**IMPORTANT : Lettre de sécurité MI518/17/S**  
Informations relatives au Biograph Horizon – Erreur de normalisation TEP  
dans le logiciel TEP syngo VJ20

N° Installation :  
Système concerné : Biograph Horizon  
Lettre et action corrective : MI518/17/S

Figure 1 : TEP syngo VJ20A / Avant solution de problème

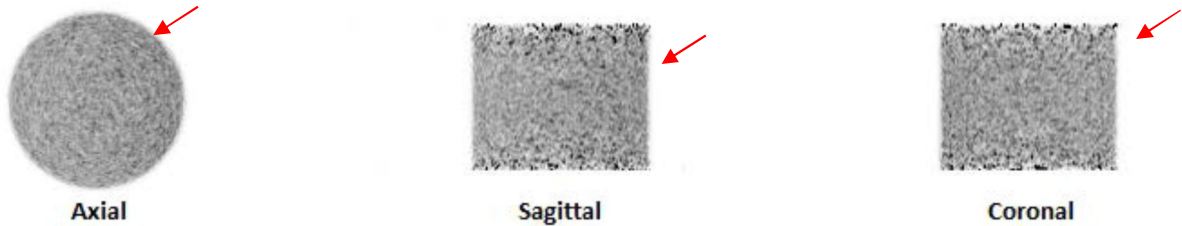
Siemens Healthineers s'est récemment rendu compte de l'existence d'un problème avec le logiciel de contrôle qualité TEP qui génère une erreur dans le fichier de normalisation TEP. En conséquence, il est possible que ce problème ait un impact visuel et quantitatif minimum sur les images TEP acquises et reconstruites avec le logiciel de TEP syngo VJ20A. Il s'avère, sur la base des tests internes et des mesures effectués que l'impact global sur les images TEP est, dans le pire des cas, minime.

Dans les images du fantôme uniforme Ge68 ci-dessous, la Figure 1 permet de visualiser l'effet subtil du problème sur le logiciel TEP syngo VJ20A et la Figure 2 présente les mêmes données reconstruites avec la solution mise en œuvre avec la version syngo VJ20B. L'emplacement exact de l'erreur variera en fonction du positionnement du fantôme de contrôle qualité TEP lorsque le contrôle qualité TEP est acquis.

En recourant à l'action corrective MI518/17/S, le logiciel sur votre système va recevoir la mise à jour TEP version syngo VJ20B afin de corriger ce problème. Votre responsable de site Siemens Healthineers vous contactera très prochainement afin de programmer cette mise à jour.
